RESOLUCIÓN N° 002092 (24 SEP. 2024)

“Por la cual se resuelven unos recursos de reposición interpuestos en contra de la Resolución 1351 del 5 de julio de 2024 y se toman otras determinaciones”

Por medio de la Resolución 1351 del 5 de julio de 2024, esta Autoridad Nacional autorizó la modificación de la Licencia Ambiental otorgada mediante Resolución 1326 del 05 de agosto de 2020 (modificación 1 de la Licencia Ambiental del proyecto UPME 01 de 2013 (Soacha – Tequendama).

Figura 30 Individuos autorizados aprovechamiento forestal torre 311

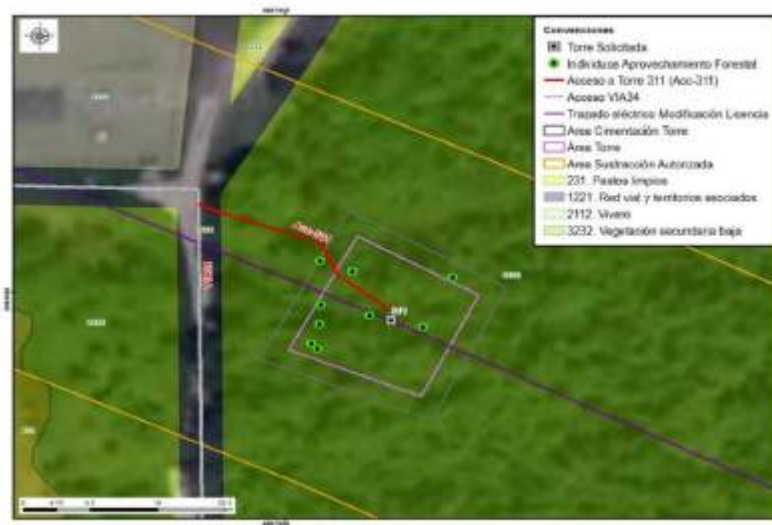
Respecto a lo mencionado por ANLA en sus argumentos en cuanto a la discrepancia entre lo evidenciado en la visita de evaluación y lo presentado en el MAG sobre la rocería planteada, se aclara que se realizarán actividades de mantenimiento tipo rocería, teniendo en cuenta las características mencionadas anteriormente y, por lo tanto, se considera que se presenta consistencia con lo reportado en el MAG. Al respecto, es pertinente aclarar que

Figura 34 Acc-312 en la zonificación y sub-zonificación del DMI

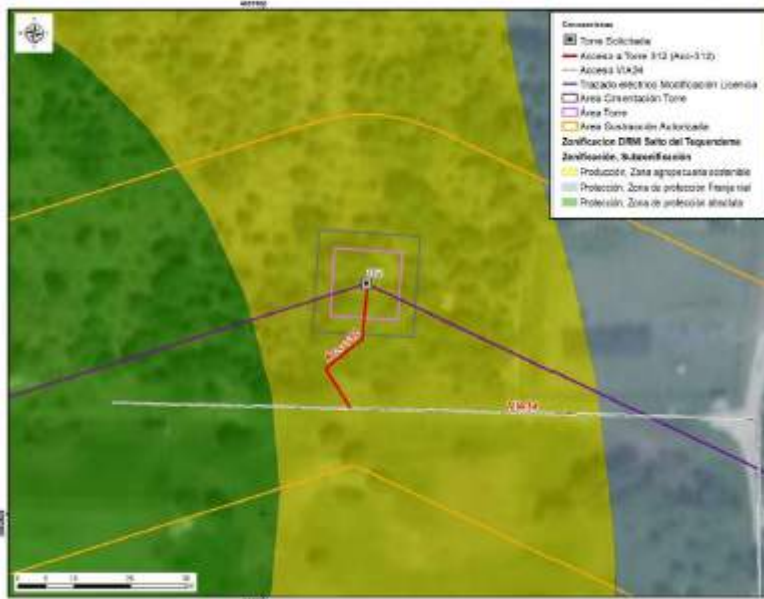
El camino/sendero ACC-312 se encuentra sobre cobertura de plantación mixta con espacios naturales, en el cual no es necesario tramitar el permiso de aprovechamiento forestal. Por el tipo de cobertura, tampoco se requieren actividades de mantenimiento tipo rocería, pues las características de la vegetación del acceso y el ingreso de los materiales y equipos para la construcción y montaje de la torre 312 se realizará de manera peatonal, como se menciona en la tabla 3-8 Descripción de accesos a sitios de torre del capítulo 3. Descripción del proyecto del complemento del EIA. Asimismo, la longitud es de aproximadamente 26.50m hasta el sitio de torre, razón por la cual, no se justifica un

Respecto a lo señalado por ANLA frente a la discrepancia entre lo mencionado en el capítulo 3 del complemento del EIA sobre la rocería planteada y lo presentado en el MAG, se aclara que por las características del terreno mencionadas anteriormente no se realizarán actividades de mantenimiento tipo rocería. Por lo tanto, la diferencia advertida por la autoridad obedece a un error involuntario consignado en el MAG.
